Angående installationer av expansionsenhet till ABC 1600

Maj '86

PAL:en i position 8B

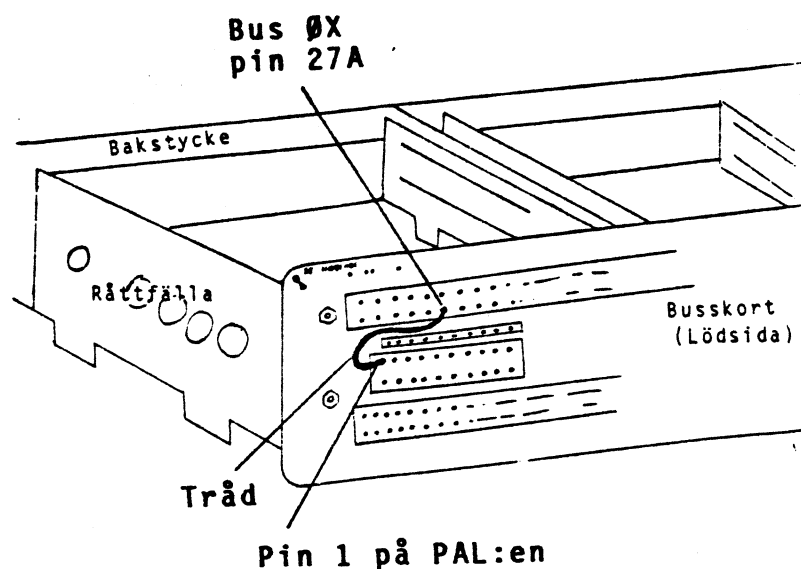
1. PAL:en 64 90349-01 som sitter på position 8B mellan kontaktarna BUSOX och BUSOI ska bytas ut mot PAL 64 90349-02.

2. En tråd löds in mellan pinne 1 på 8B (PAL:en) och pinne 27A på Buss BUSOX.

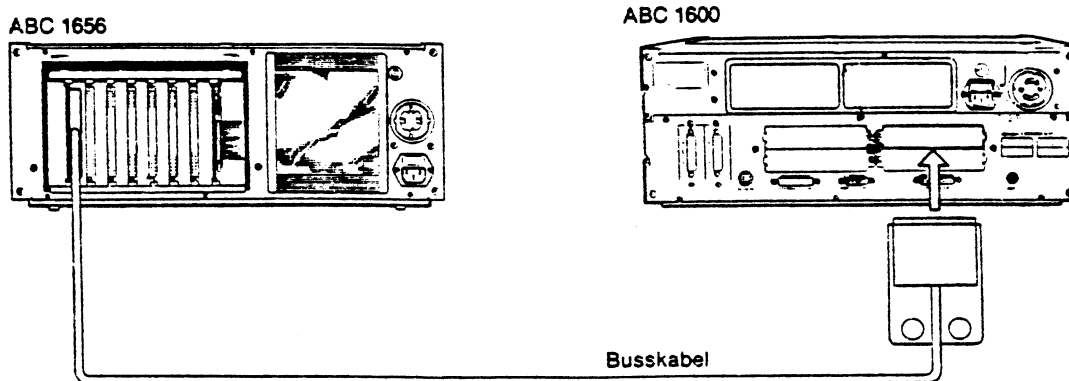
Man kan kontrollera om ändringen redan är utförd genom att på baksidan skruva loss luckan för BUSOX och se efter vilken PAL som sitter mellan busskontakterna.

Expansionskabeln ska endast anslutas i busskontakt BUSOX i ABC 1600 och på platsen längst till vänster i ABC 1656 sett bakifrån.
